Avis de l'autorité environnementale sur l'aménagement de la « cité internationale universitaire de Paris », dans le 14^{ème} arrondissement de la commune de Paris

Résumé de l'avis

Le présent avis porte sur le dossier de permis d'aménager présenté par la DRIEA pour le projet d'aménagement du parc de la cité internationale universitaire de Paris (CiuP) dans le 14^{ème} arrondissement de Paris. La CiuP est un campus arboré de 34 hectares dont la vocation est de favoriser les échanges et les rencontres entre étudiants et chercheurs du monde entier. Elle accueille chaque année environ 12 000 résidents dans 37 maisons, soit la plus forte concentration de résidences universitaires de la région Île-de-France.

Périmètre du permis d'aménager

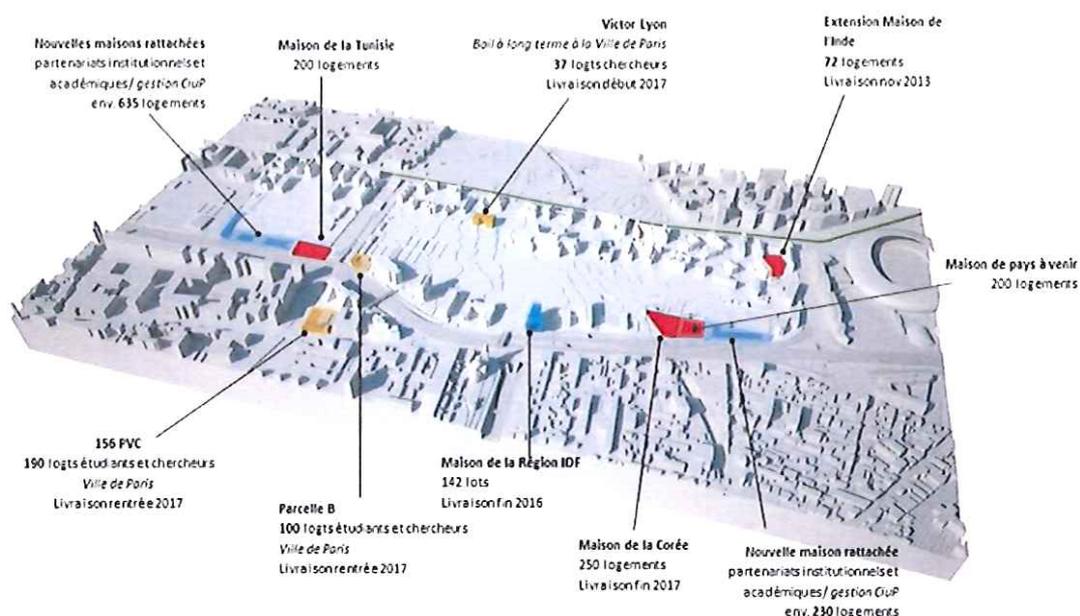
Le schéma ci-dessus permet de bien visualiser le projet dans son ensemble. Il manque cependant certaines dates de livraison. Il aurait été également souhaitable d'avoir les superficies et volumes des bâtiments construits.
